COMUNE DI MONTIGNOSO

Oggetto: *PARERE DI COMPETENZA - PAUR ex D.Lgs. 152/2006 art. 27-bis e L.R. 10/2010 art. 73-bis, progetto di “Completamento oltre quota +43 della discarica per rifiuti speciali non pericolosi sita in loc. Porta nei Comuni di Montignoso (MS) e Pietrasanta (LU)”. Proponente: Programma Ambiente Apuane S.p.A*

INCARICO PROFESSIONALE DI ANALISI DEI DOCUMENTI
ALLEGATI ALL'ISTANZA DI PROVVEDIMENTO AUTORIZZATORIO UNICO REGIONALE
(PAUR) PRESENTATA DA PROGRAMMA AMBIENTE APUANE S.p.A.
INERENTE IL PROGETTO DI COMPLETAMENTO OLTRE QUOTA +43 M S.L.M.
DELLA DISCARICA PER RIFIUTI SPECIALI NON PERICOLOSI EX CAVA FORNACE,
LOCALITA' PORTA NEI COMUNI DI MONTIGNOSO (MS) E PIETRASANTA (LU)

RELAZIONE TECNICA DI SINTESI

estratto **TAV. 9G Piano Strutturale** - CARTA DELLE PROBLEMATICHE IDROGEOLOGICHE
 Classe di vulnerabilità: **E elevata**

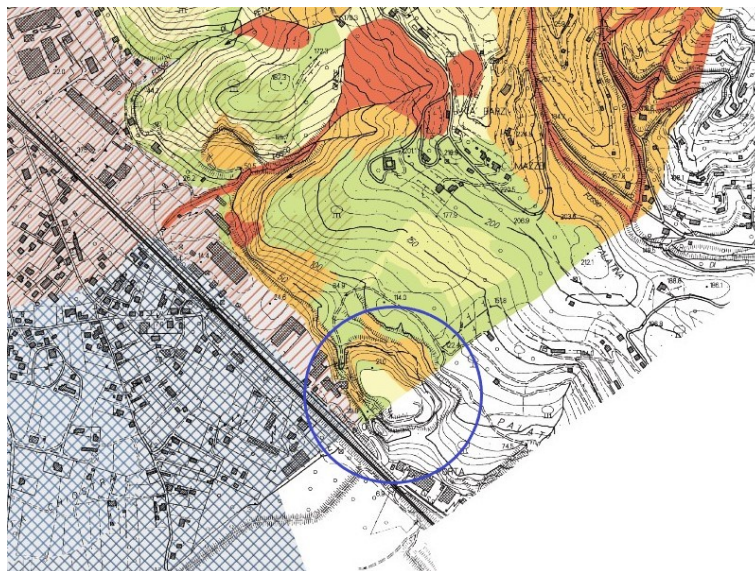
- Classe di vulnerabilità idrogeologica: **E elevata** (si veda estratto riportato a pag. 3);
- Classi di pericolosità geologica: **G3a Medio-elevata; G3b Elevata** (si veda estratto riportato a pag. 4).

Limitazioni e prescrizioni: Fortissime limitazioni. Non ammissibili, di norma, le trasformazioni comportanti impianti e/o attività potenzialmente molto inquinanti, quali impianti per zootecnia di carattere industriale; impianti itticoltura intensiva; manifatture potenzialmente a forte capacità di inquinamento; depositi a cielo aperto ed altri stoccaggi di materiali inquinanti idroveicolabili.

Limitazioni e prescrizioni da osservare per cave, collettori fognari, strade di grande o media comunicazione, pascolo e stazzo di bestiame, colture utilizzando pesticidi, diserbanti e fertilizzanti. **In aree con elevata o elevatissima vulnerabilità non sono ammissibili né la realizzazione né l'ampliamento di discariche.** Nelle aree ad elevata ed elevatissima vulnerabilità all'inquinamento dell'acquifero si dovrà inoltre provvedere alla progressiva messa in sicurezza delle installazioni potenzialmente inquinanti già esistenti attraverso la protezione del suolo, delle acque sotterranee e di superficie sia nella fase di esistenza che nella fase post-operativa per la durata massima richiesta dai termini di legge. Le attività estrattive di cava sono ammissibili a condizione che idonei studi idrogeologici, corredanti i progetti di coltivazione, escludano ogni possibile interferenza negativa con la circolazione idrica sotterranea. Nell'esecuzione delle opere destinate a contenere o a convogliare sostanze, liquide o solide o gassose, potenzialmente inquinanti, quali cisterne, reti fognarie, oleodotti, gasdotti, e simili, devono essere poste in essere particolari cautele atte a garantire la tenuta idraulica, quali l'approntamento di bacini di contenimento a tenuta stagna, di sistemi di evacuazione d'emergenza, di materiali o pannelli assorbenti, e simili. Sono comunque vietati: a) gli scarichi liberi sul suolo e nel sottosuolo di liquidi e di altre sostanze di qualsiasi genere o provenienza; b) il lagunaggio dei liquami prodotti da allevamenti zootecnici aziendali o interaziendali, al di fuori di appositi lagoni di accumulo impermeabilizzati con materiali artificiali.
